Protokoll zur dritten Bürgerbeteiligung zur Umnutzung des ehemaligen Sportplatzes „Normand“

Variante 1: Steg – der Mensch als Beobachter

Variante 2: Terrassierung

Steg – der Mensch als Beobachter

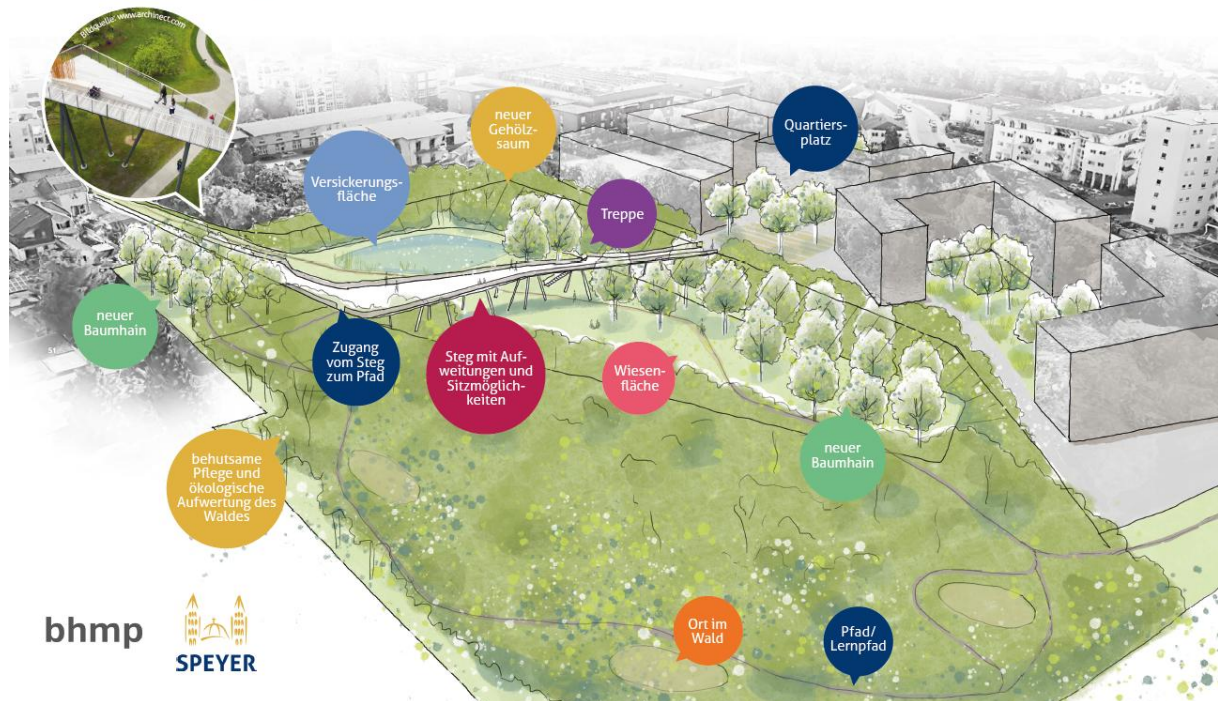
- Langfristig hohe Unterhaltungsaufwand
- Kosten/ Invest vs. Folgekosten Steg V1 vs. Steg V2
- Steg 1 unkalkulierbare Folgekosten
- Steg aufwendig! Kein Hochwertiges Biotop sondern Wiese
- Stege werden wahrscheinlich schnell zerstört, wie die liegen auf dem Spielplatz

- Sinn vom Steg? Fernrohre no go
- Brücke- Steg absolut überflüssig
- Steg ist übertrieben. Geht an der Nutzung vorbei. Blick in die Nachbarschaft
- Die Verbindung über den Steg braucht man nicht
- Steg ist als Verbindungsweg völlig überflüssig. Es stört das Naturerlebnis. *Jemand ergänzt:* (siehe ich genauso!)
- Meine Prognose: Niemand wird die Brücke nutzen! Jeder will ins Grüne
- Steg: evtl. Anbindung für Wohnquartier als Fuß- und Radweg (Paul-Egell-Straße+ Seekatzstraße wachsen zusammen)
- Steg ist eine sehr guter Ansatz, um die Biodiversität störungsfrei zu queren
- Der Metallsteg ist voll unpassend!
- Brücke- Steg aus Holz

- Keine Ferngläser!
- Keine Gartenschau, Kiosk einsparen!
- Sitzmöglichkeiten für Menschen mit Beeinträchtigung
- Am Rand bei der Wohnbebauung fände ich Stufen zum Sitzen schön – wie beim alternativen Entwurf, aber ohne Café und Spielplatz
- Zu viel Spielangebot. Mehr Ruheoasen wären sinnvoll
- Kühle + Erfrischung hat man nicht „oben“ auf dem Steg
- Alternative Beschattung aus Steg
- Beschattung für die Brücke?
- Die Stege sind unsinnig
- Steg ist Schnapsidee
- Steg aufwendig! Kein Hochwertiges Biotop sondern Wiese
- Brücke stört, aber naturbelassener

- Ist schon ein Biotop! Durch Neuanlegung Tiere weg
- Nichts schafft bessere Biotope als die Natur! Warum nicht sich selbst überlassen?
- Möglichst viele Sträucher, weniger Wiesenflächen
- Zu wenig Sträucher für die Tierwelt
- Anlegen einer Streuobstwiese

- Hundewiese!
- Hundewiese eingezäunt
- Warum keine Fläche für Hunde
- Hundekot entfernen (bei beiden)
- Das Gelände wird bisher hauptsächlich von Hundebesitzer genutzt. Diese werden den Steg meiden.

- Müll wird Brücke runtergeworfen
- Befürchtung, das Müll von der Brücke geworfen wird
- Blick in die Nachbarschaft
- Sichtsperr durch Brücke
- Generell größte Bedenken bez. Zufahrt Kreisverkehr in der Paul-Egell-Straße

- Verzicht auf den Steg
- Terrassierung, Mauern und befestigte Flächen auf das notwendige Maß begrenzen
- Natürliche, ortstypische Materialien verwenden

STÄDTEBAULICHE ENTWICKLUNG NORMAND Terrassierung

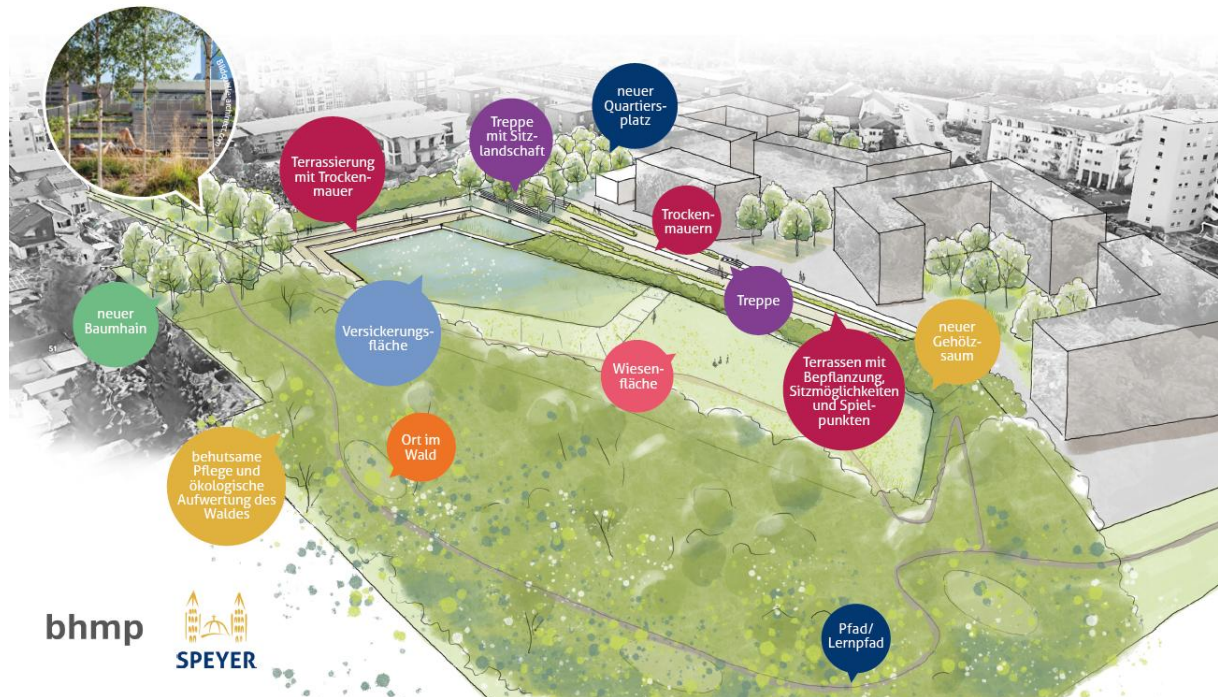
- Kostenreduktion durch eine Rampe und weniger Eingriffe

- Mehr Schatten für die Sitzstufen!
- Sonnenschutz?
- Zwei sehr ansprechende Lösungen. Gefahr der Nichtnutzung durch wenig Schatten auf der Wiese. Sehr starker Fokus auf einer Seite.
- Sitzflächen (Terrassen) nach Süden → weniger Aufenthaltsqualität wg. fehlendem Schatten
- Zu heiß im Sommer
- Grillplatz
- Naturnahes Spielen „Wildnis“
- Generationsübergreifende Nutzung
- Vorschlag: Kombination aus beiden Variationen: Trockenmauern weitgehend einsparen! Kein Steg! Zugang über Serpentine
- Bike-Kurs für Kinder/ Jugendliche einplanen, Gelände ist ideal!
- Spielplatz an der Stelle überflüssig
- Die Einfassung der Versickerungsfläche könnte „over the top“ sein
- Nicht zu viele Mauern
- Keine künstliche (Stahl-)Verschandelung, lieber naturbelassen
- Zu viele Mauern und Rampen
- Rampe 6% weniger Eingriff

- Wasserspielbrunnen? (Thema Wasser aufgreifen)
- Bitte keine Spielgeräte, „naturbelassenes“ Spielen
- Ort im Wald keine neuen Sitzgruppen nur Baumstämme
- Sehr „leer“ und aufgeräumt, stärkeres Nutzungsangebot gewünscht. Terrassierung eher mit größerer Nutzflächen (wie beim Steg) versehen. → Spielplatz, Aussichtspunkte,...
- Aussichtsplattform
- Weniger Beton: durch Verzicht auf einen Teil der Terrassierung → Einkürzung der Serpentine (>3%)
- Weniger Beton
- Problematik des hohen „Versiegelungsanteils“ durch Terrassen → Frage der Ausarbeitung und Formulierung

- Weniger ist mehr, Raum für Natur- und Jugendliche
- Zu wenig Bäume in der Fläche
- Wildpflanzen, keine Sorten!
- Naturbelassen wie die Natur gewachsen ist

- „Ort im Wald“ lieber lassen
- Möglichst viele unberührte Flächen lassen
- Biotop-Elemente: Eidechsenburg, Blühwiese, Sandurium, Kräuterrasen in Versickerung

- Neuer Baumhain neben dem Zugang Seekatzstraße nicht nötig? Bäume bisher Ansitzorte vieler Vögel
- Birke größtenteils belassen
- Gabionen mit Bepflanzung

- Anstelle von Gabionen bienenfreundliche Bepflanzung + Abstützung mit Edelstahlbändern
- Noch zu wenig Bäume + Sträucher (Beide Entwürfe)
- Wiese → mehr Bäume!

- Robinienwäldchen der Sukzession überlassen, Naturspielraum
- Robinien sind giftig! Sowohl für Kinder als auch für Baumpflegekräften. Robinien besser durch einheimische Gehölze ersetzen.

- Möglichkeit für Hundenauslauf (beide Varianten)
- Hundepplatz!
- Hundewiese!
- Raum für Hunde fehlt!
- Spezieller Platz für Hunde fehlt (freilaufende Hunde) sollten mit Umzäunung sein

- Durchfahrtsverbot Paul-Egell-Straße für LKWs
- Einbahnregelung bei Zufahrt Paul-Egell-Straße/ Abfahrt Seekatzstraße
- Zu- u. Abfahrt verteilen auf mehrere Straßen → Einbahnstraßenregelung

- Verkehrssituation Paul-Egell-Straße bei Sperrung der Umgehungsstraße: mehr Verkehr nicht möglich!!!
- Nicht nur eine Zufahrt!

- Schatten sicherstellen (vorrangig durch Bäume, nicht durch Konstruktionen)
- Aufenthaltsorte so anordnen, dass sie auch im Sommer nutzbar sind
- Einfache Sitzangebote vorsehen (robust, wenig gestaltet)
